改善箇所説明図

① 燃料噴射パイプ

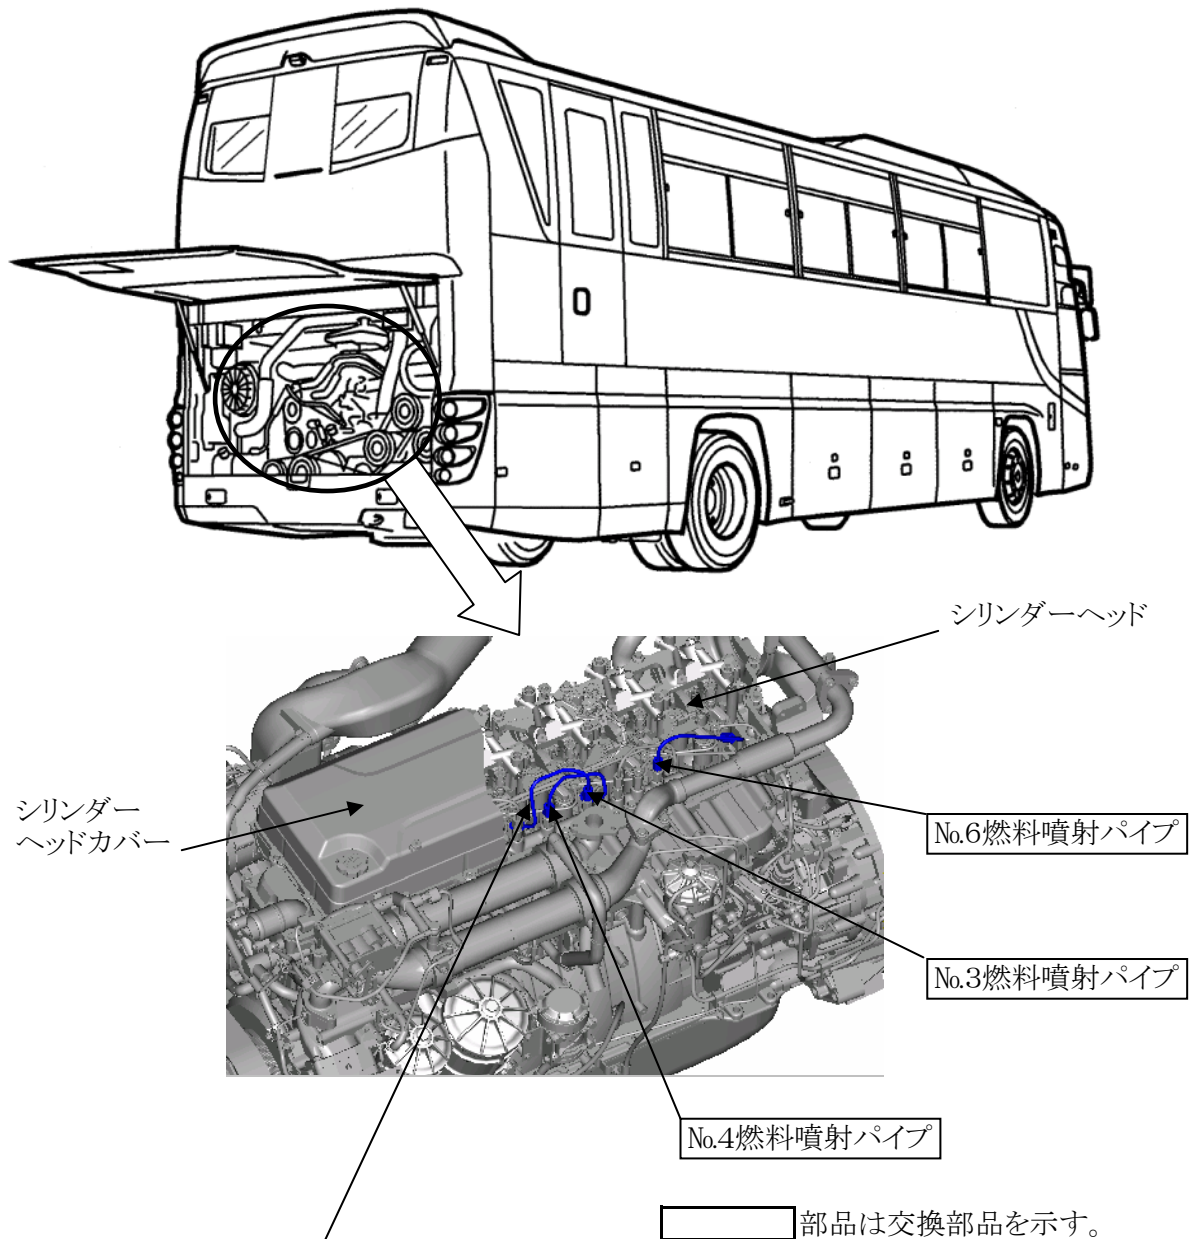
基準不適合発生箇所

燃料噴射制御プログラムが不適切なため、中速回転域において噴射パイプに共振が発生し、パイプに亀裂が発生するものがある。そのため、そのまま使用を続けると、燃料が漏れてエンジンオイルに混入して、シリンダ内で燃焼されるため、出力不足となる又は振動が発生し、最悪の場合、エンストし再始動できなくなるおそれがある。

改善の内容

全車両、噴射特性の制御プログラムを書き換えるとともに、当該パイプ(3・4・6気筒)を新品と交換する。

識別 : エンジンヘッドカバー上面に黄色ペイントを塗布する。
